改善箇所説明図

不具合の内容

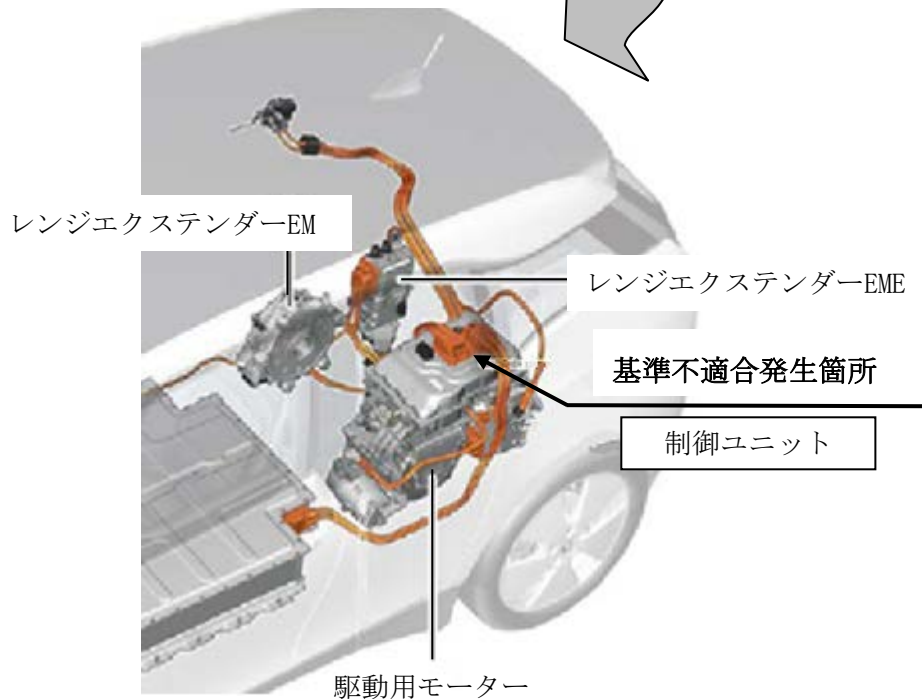
駆動用モーターの制御ユニットに使用される配線基板において、メッキの工程管理が不適切なため、メッキが正しく行われていないものがある。そのため、駆動系統の警告メッセージが表示し、制御ユニットの機能が一時的に停止して、動力の伝達ができず、最悪の場合、走行できなくなるおそれがある。

全車両、駆動用モーターの制御ユニットを対策品に交換する。

識別：左フロントドアアアヒンジ取り付けボルト（下側）の頭に白ペンを塗布する。
